Complément à l'examen de cas par cas

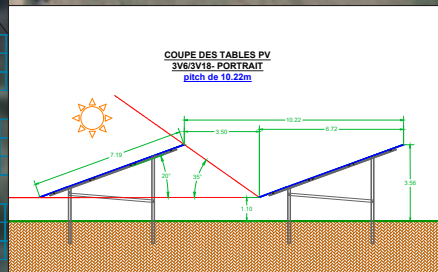
- avez-vous la date de fin d'exploitation de la carrière (ou une estimation de cette date) ?

La carrière a été arrêtée entre 1989 et 1992. Elle est retournée à la disposition des propriétaires en 1993.
